Modulo per la presentazione delle osservazioni per i piani/programmi/progetti sottoposti a procedimenti di valutazione ambientale di competenza statale

ID: Codice procedura (ID_VIP/ID_MATTM):10844

Impianto per la produzione di energia elettrica da fonte eolica, costituito da 6 aerogeneratori della potenza complessiva di 37,2 MW, un sistema di accumulo da 25 MW e relative opere connesse in località "Rempillo" nel comune di Pitigliano (GR).

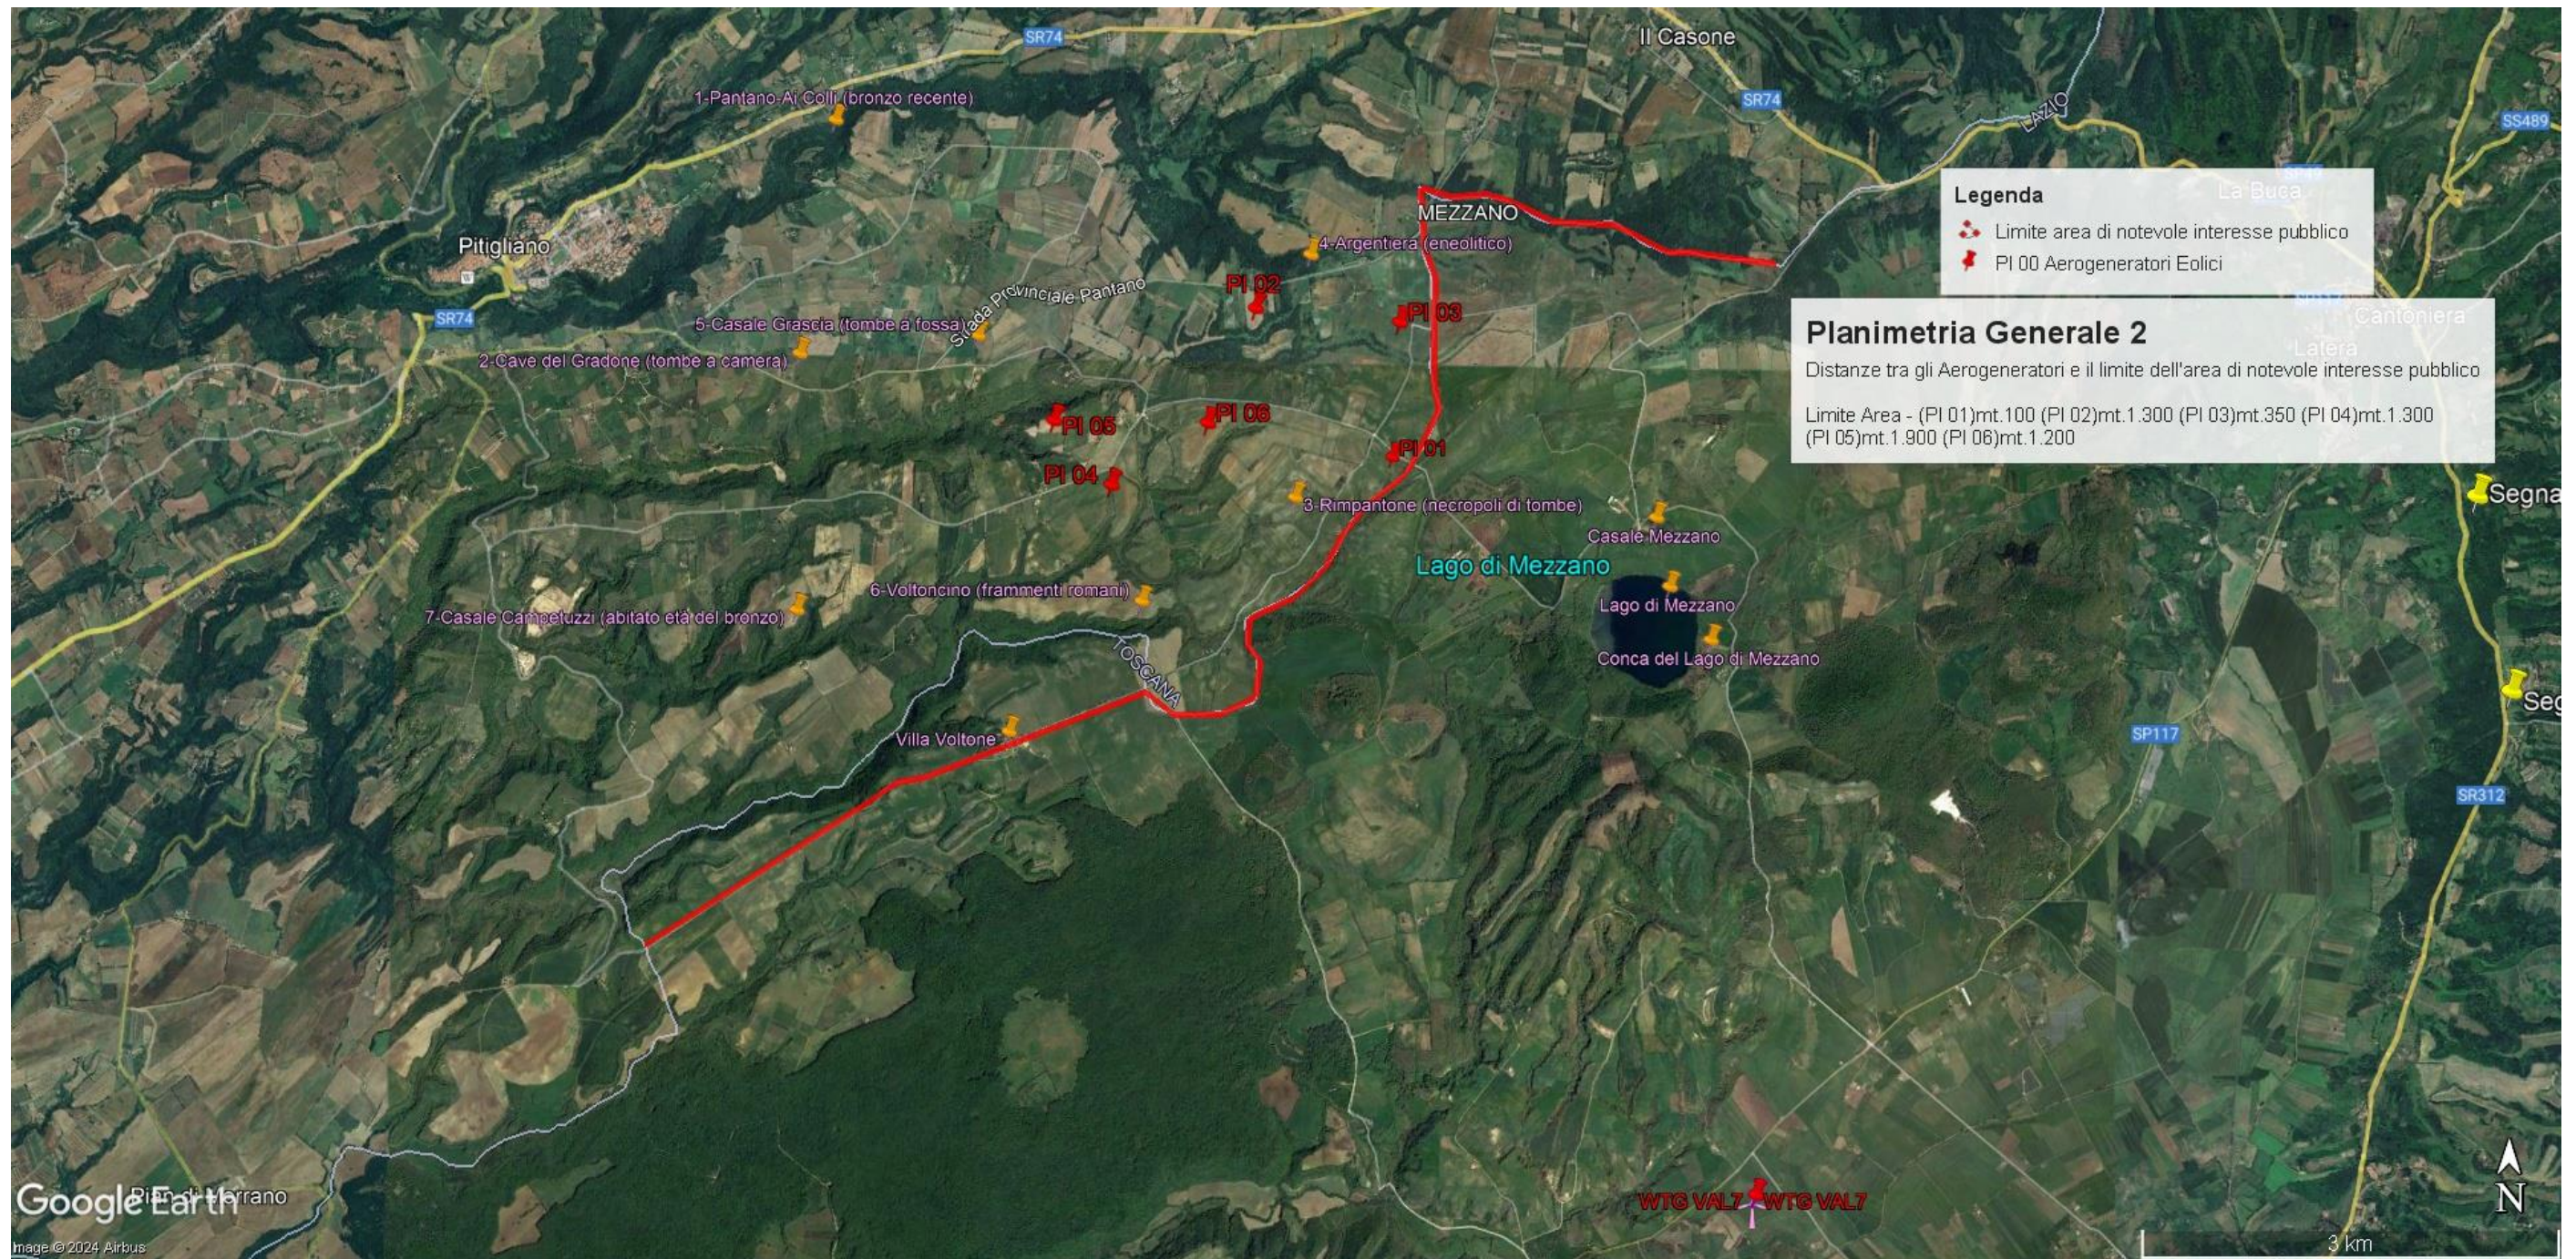
In sintesi, visti l'art. 20 comma 8 lettera c) quater del D.Lgs n 199/2021 e le Linee guida nazionali appena citate, considerato l'enorme impatto dell'impianto eolico industriale denominato "Rempillo" sulla zona paesaggistica di notevole interesse pubblico ben individuata nelle immagini n.1 e n. 2 e sui Beni Culturali evidenziati nell' immagine n. 3 dell'Allegato alle presenti Osservazioni, per la collocazione delle pale P04 e P05 direttamente all'interno del perimetro di un'area archeologica e per gli impatti anche sull'area intermedia e vasta dei pregiati territori laziali della Tuscia settentrionale e in particolare di quelli del pitiglianese ricco di emergenze agricole, naturalistiche, storiche e archeologiche del periodo etrusco ma non solo, si chiede che venga negata l'autorizzazione all' insediamento dell'impianto eolico denominato "Rempillo".

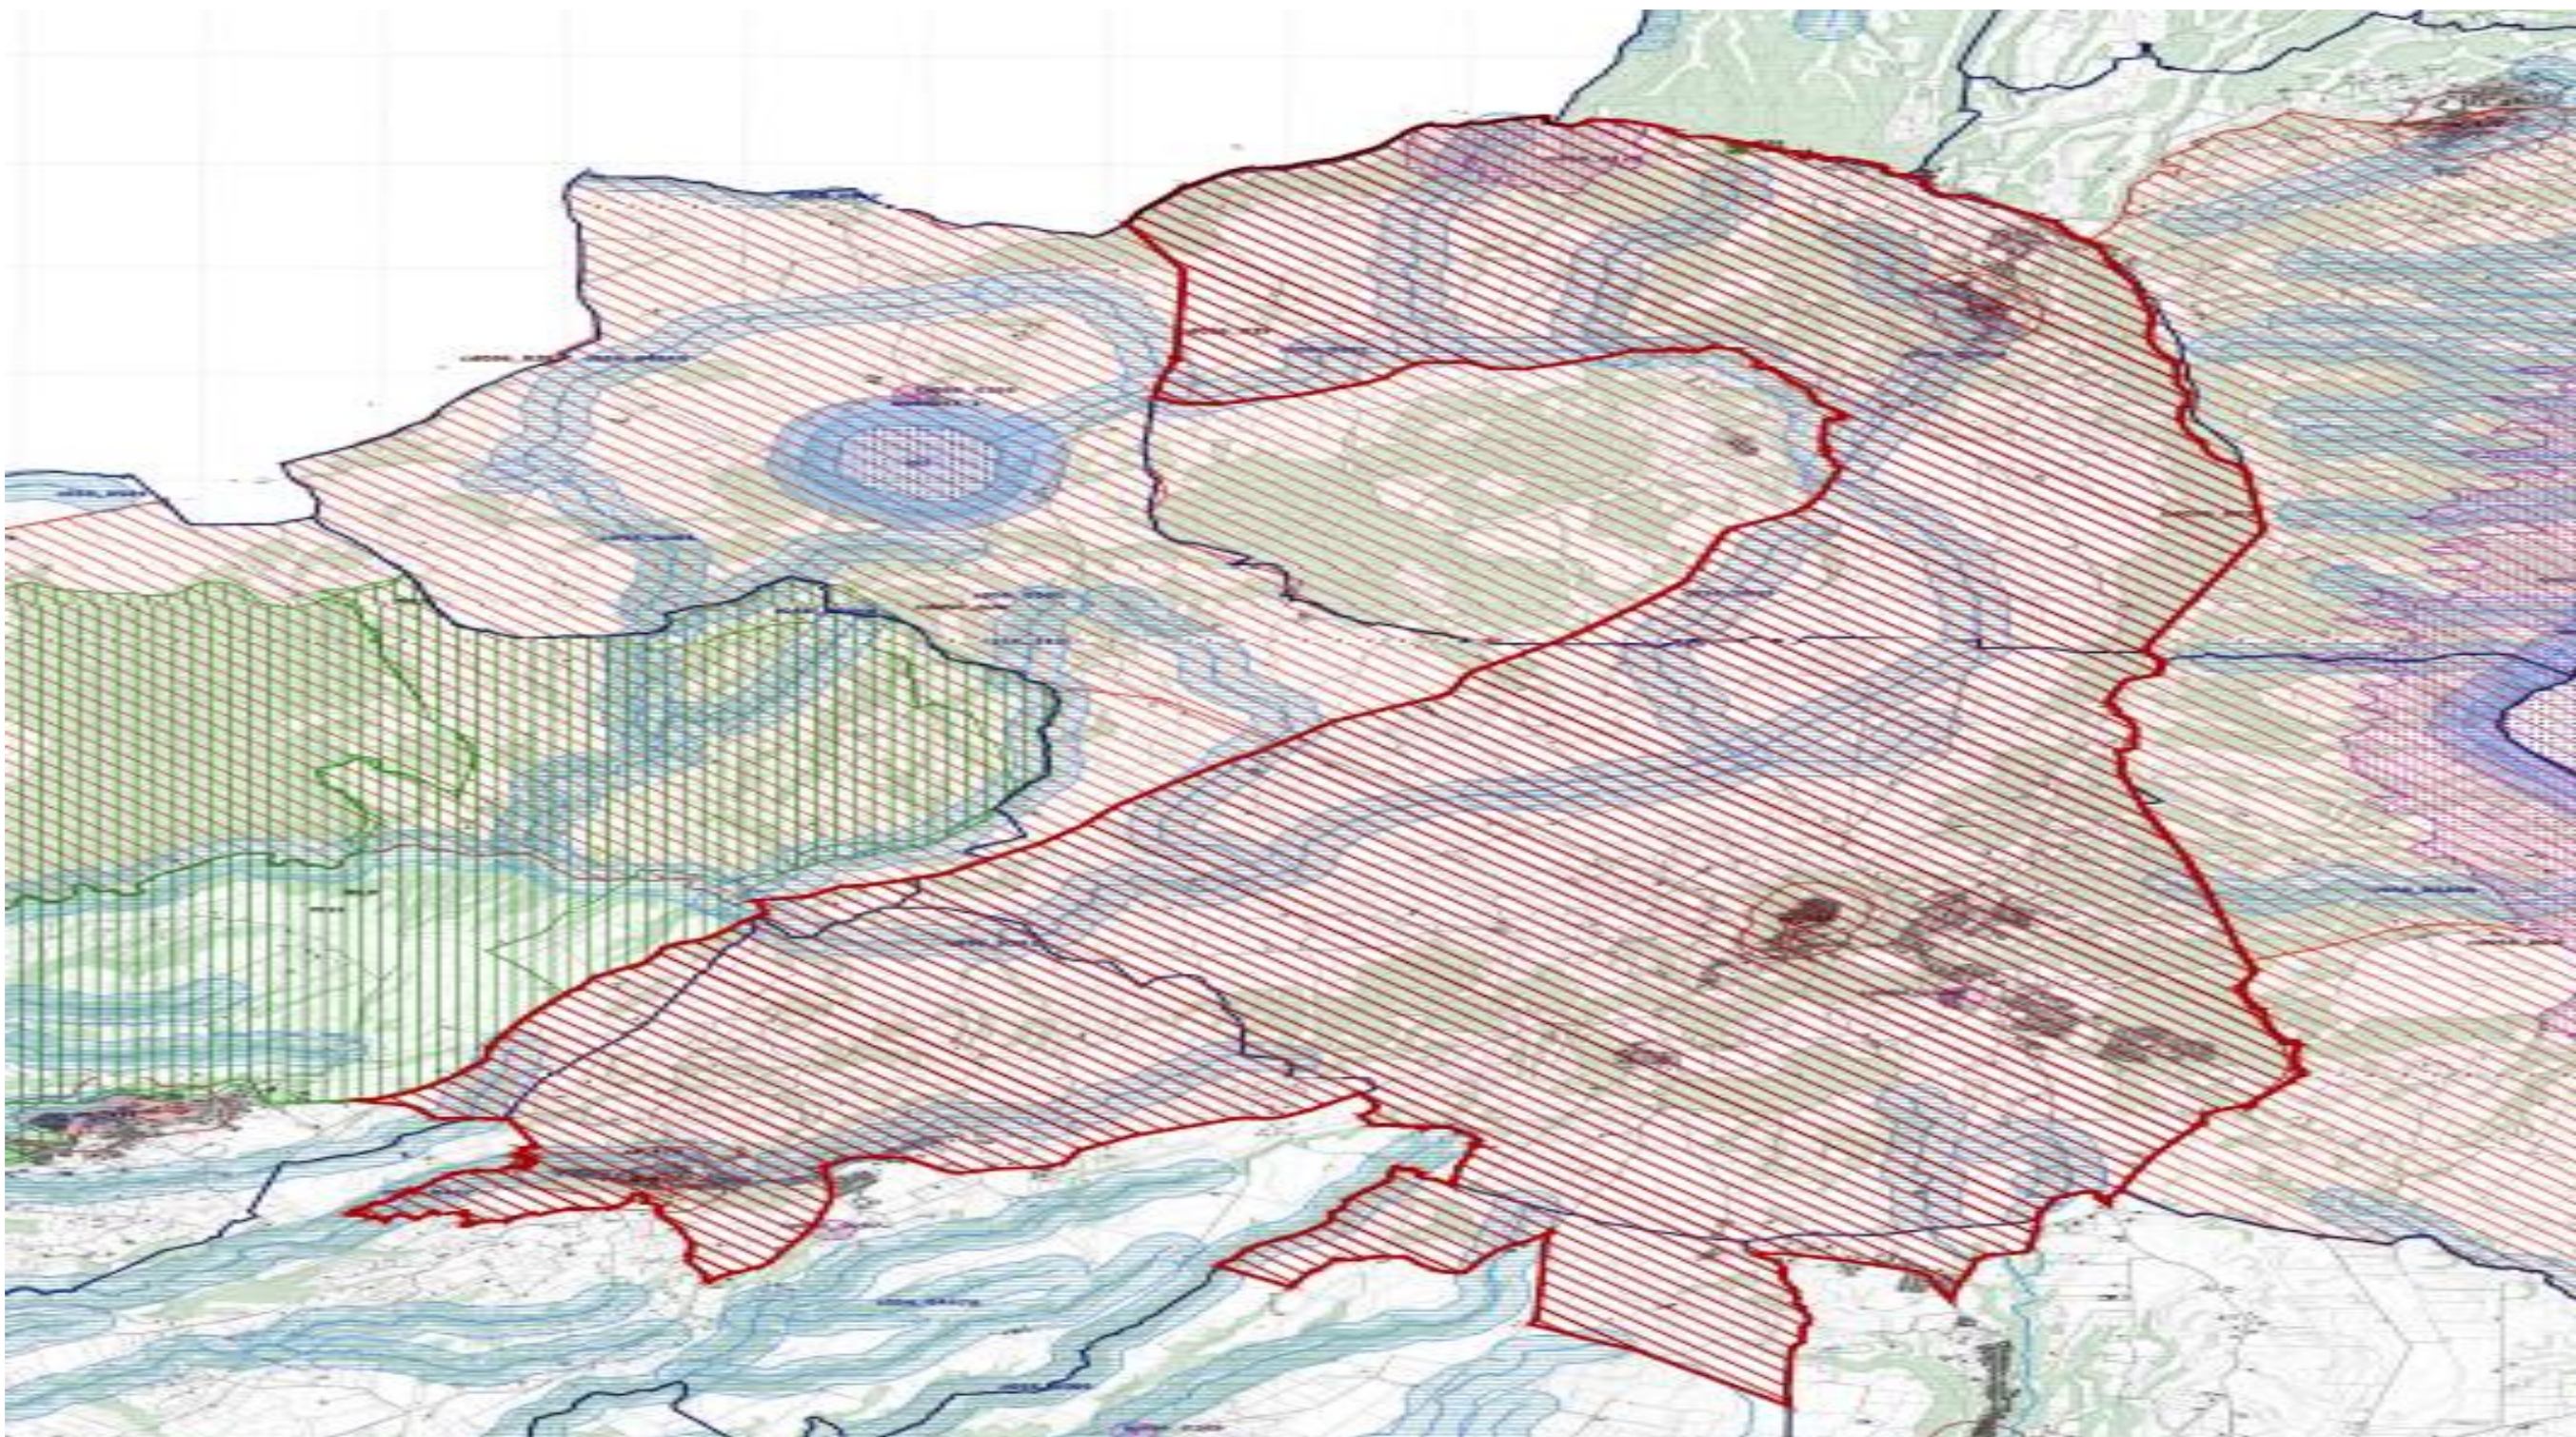
Tornando alla questione di legittimità, alla luce del combinato disposto dal "vincolo sul patrimonio paesaggistico (artt. 136 e ss. e 142 del decreto legislativo n. 42/2004 e ss.mm.ii.) e sui beni culturali" (artt. 10 e ss. del decreto legislativo n. 42/2004 e ss.mm.ii.) e dal comma 8 lettera c-quarter del D.Lgs 191/2021 e ss.mm.ii si evince che, ad oggi, le aree in cui sono previsti gli insediamenti dei sei aerogeneratori dell'impianto eolico denominato "Rempillo" non sono idonee perché ricadono tutte all'interno della fascia di rispetto dei **beni paesaggistici di notevole interesse pubblico denominati "Conca del Lago di Mezzano e territorio circostante" (D.M. 22.05.1976)** comprendente anche il **vincolo "Selva del Lamone" (D.M. 22.05.1984)** tutelati dall'**art. 136 del Codice del Beni Culturali e del Paesaggio** e in particolare un aerogeneratore (P01) è a 100 metri dal primo vincolo citato e gli altri cinque compresi in una distanza massima tra 1 km e 2 km (vedi immagine n. 1 dell'ALLEGATO). Nella fascia di rispetto dei 3 km anche la porzione di vincolo rappresentato dalla Selva del Lamone che gode di altre importanti tutele in quanto Riserva Naturale regionale (L. 394/91 e L.R. 29/97), Zona di Protezione speciale (ZPS) insieme ai Monti di Castro collegati tra loro da una Zona di Conservazione Speciale (ZSC), il sistema fluviale Fiume Fiora-Olpeta. La Selva del Lamone oltre il vincolo paesaggistico di notevole interesse pubblico che la rende area non idonea all'installazione degli impianti FER anche nelle sue fasce di rispetto dei 3 km, gode di un'altra tutela che ne rivela l'importanza di area di importanza internazionale per l'avifauna IBA (012) che viene collegata all'altra IBA (099) Lago di Bolsena attraverso la ZPS Caldera di Latera e la ZSC Lago di Mezzano che insieme sono compresi nel vincolo paesaggistico " Conca Lago di Mezzano..." e verranno uniti dal nuovo vincolo paesaggistico "Ambito paesaggistico, geologico e geomorfologico

dell'orlo della caldera di Latera e delle sue pendici interessate dai centri eruttivi periferici" (si veda a riguardo la proposta pubblicata sul sito del MIC in data 09/08/2023 e l'immagine n. 2 dell' ALLEGATO) all'area di notevole interesse pubblico " Conca del lago di Bolsena" (D.M. 24.10.1960). Praticamente una vasta zona che per interesse paesaggistico e naturalistico oltre che storico, archeologico e identitario rappresenta un unicum nel panorama nazionale.
